**Avis délibéré**  
**de la Mission régionale d'autorité environnementale**  
**Provence-Alpes-Côte d'Azur**

**sur la déclaration de projet n°2 valant mise en compatibilité du  
PLU de Vins-sur-Caramy (83) liée à la réalisation d'une centrale  
photovoltaïque au sol au lieu-dit "domaine de Mazagran"**

**N° MRAe  
2023APACA59/3562**

Figure 2: Délimitation de l'OAP (pointillés rouges) comprenant une partie liée au projet de parc Boralex (en jaune ) et une partie liée au parc PV EDF (hachuré noir). Source : rapport de présentation.

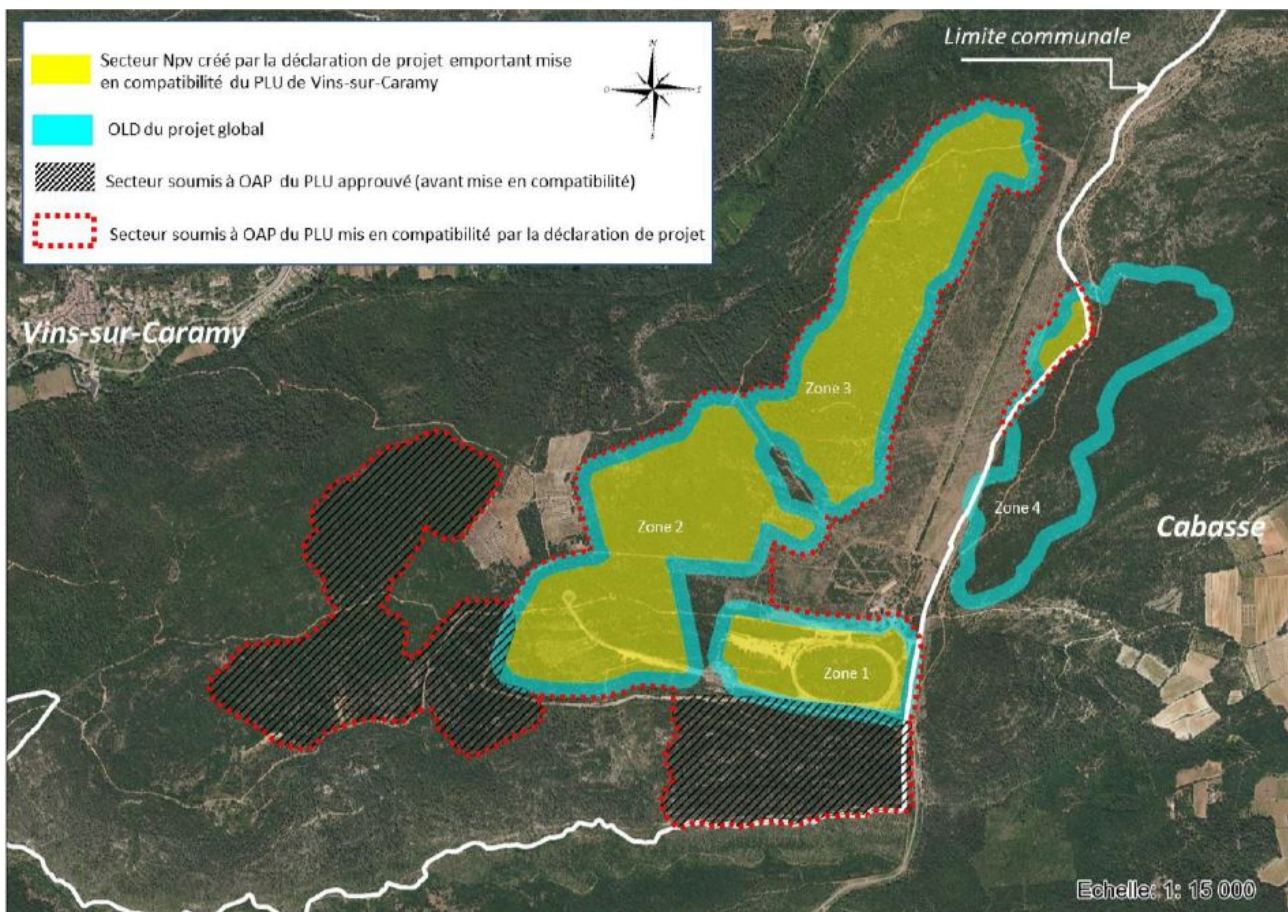
La largeur de cette bande débroussaillée n'est pas fixée : le dossier indique que les obligations légales de débroussaillage s'appliquent sur 50 m mais que cette largeur peut être portée à 100 m « *sur tout ou partie du périmètre des entités du parc solaire* ».

Si la délimitation graphique de l'OAP inclut une bande de 100 m, les dispositions écrites de l'OAP restent vagues, indiquant seulement que les « *obligations légales de débroussaillage sont réalisées sur une profondeur de 50 ou 100 mètres en respectant un débroussaillage alvéolaire* ».

Dans son avis du 15 juin 2023 sur l'étude d'impact du projet, la MRAe relevait déjà un manque de clarté sur ce sujet : « *Selon l'étude d'impact, une bande débroussaillée de 50 m de largeur répondant aux obligations légales de débroussaillage (OLD) sera mise en œuvre autour de chaque zone. Toutefois, selon un plan annexé à une note complémentaire du 12 août 2022, la largeur de cette bande débroussaillée est portée à 100 m en périphérie ouest de la zone 3. La surface de la bande débroussaillée est estimée à 62 ha selon l'étude d'impact, sans prise en compte de son élargissement à 100 m.* »
